## Vysvětlení a změna zadávací dokumentace č.6

### **Rekonstrukce krytého plaveckého bazénu v Poličce – 6.etapa**

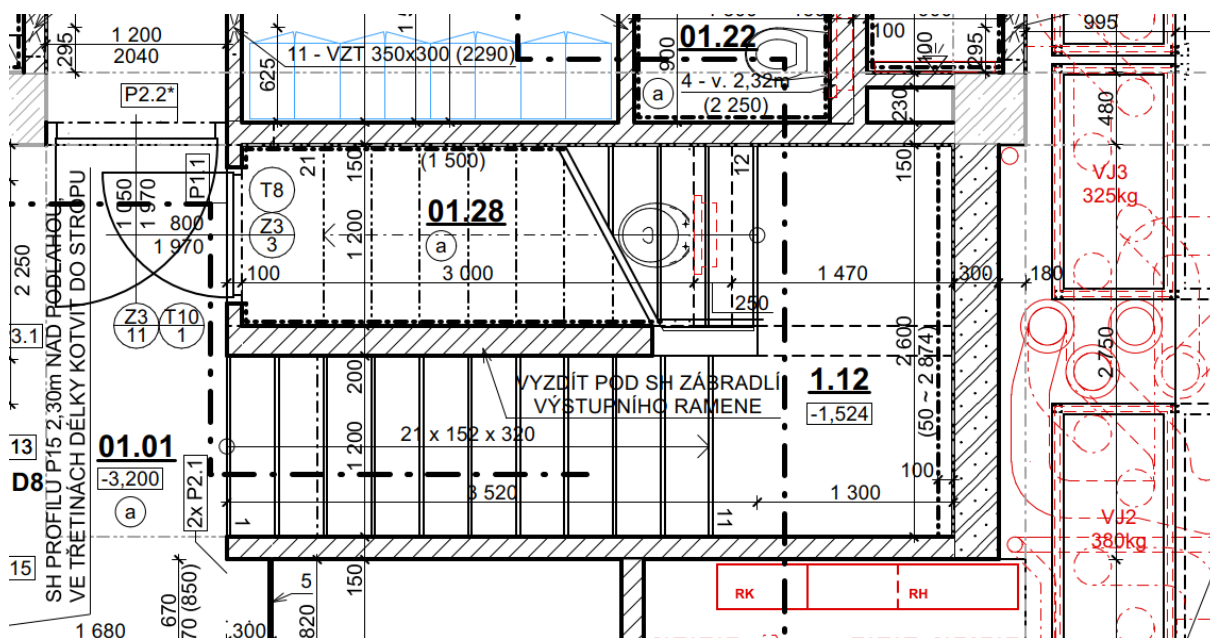
#### **Dotaz č.1:**

Ve VV je tato položka, která se odkazuje na místnost 01.28 v PD.

Tato místnost je úklidová komora a tato izolace zde není zakreslena a nelze zkontrolovat plocha.

**Žádáme o vyjasnění, kde by se daná stříkaná izolace měla vyskytovat.**

Ve výkazu výměr je chybně uvedeno číslo místnosti 01.28, má být 01.29, což je technologický prostor a jak popis položky popisuje, jedná se o nástřik izolace ŽB bazénové vany ze strany technologie.
